AERAUTODROMO MODENA S.p.A.

Oggetto: Provvedimento Autorizzatorio Unico (PAUR) e Valutazione di Impatto Ambientale (VIA), L.R. n. 4/2018, D.Lgs. 152/06 – Progetto di modifica e ampliamento del comparto “Autodromo di Modena”, in località Marzaglia, Comune di Modena (MO) – Proponente: Aerautodromo di Modena Spa

**RISPOSTE ALLA RICHIESTA DI INTEGRAZIONI PER
ADEGUATEZZA E COMPLETEZZA DELLA DOCUMENTAZIONE AI
FINI DELL'AVVIO DEL PROCEDIMENTO**

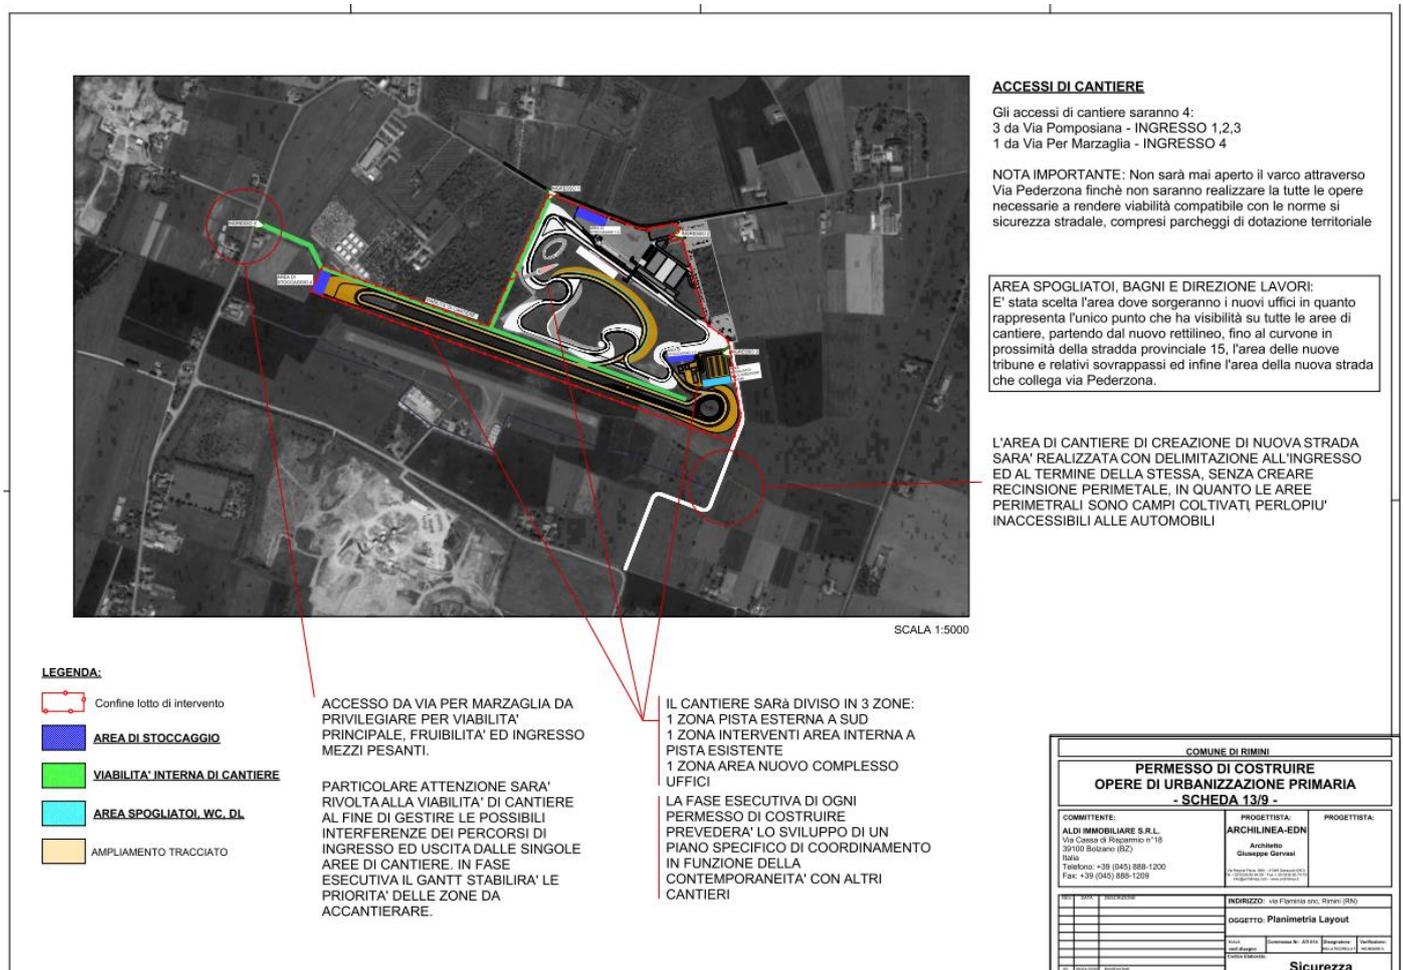
2. Documentazione inerente l’incidenza ambientale delle modifiche progettuali oggetto di VIA nei confronti dei siti Rete Natura 2000, ai sensi della DGR 1191/2007.

✓ **SI INTEGRA DOCUMENTAZIONE MANCANTE PUNTO 2 SIA ALLEGATO 15 STUDIO DI PREVALUTAZIONE DI INCIDENZA SITO RETE NATURA 2000**

Attraverso le considerazioni sviluppate nel documento sopra citato, in base alle informazioni e acquisizioni intervenute analizzando i dati e le elaborazioni messe a punto per gli strumenti pianificatori e normativi, in particolare le misure specifiche di conservazione e le attività previste dal progetto di ampliamento del comparto Autodromo di Modena, si è dato corso a stime riguardanti i fattori d’incidenza e/o pressione ambientale connessi alla conservazione dei SIC e ZPS della Rete Natura 2000.

In nessun caso si è ravvisata un’incidenza negativa significativa che, anche se cumulata con quella determinata da altre attività presenti nell’intorno, comporti fattori di pressione aggiuntivi

apprezzabili sugli habitat e sulle specie d'interesse comunitario per cui sono stati istituiti i siti SIC/ZPS IT4030011 "Casse di espansione del Secchia" e SIC IT4040012 "Colombarone".

Conseguentemente si propone che l'Autorità competente termini la procedura dando atto che l'incidenza del progetto di ampliamento del Comparto autodromo di Modena sui siti della Rete Natura 2000 non è significativa.
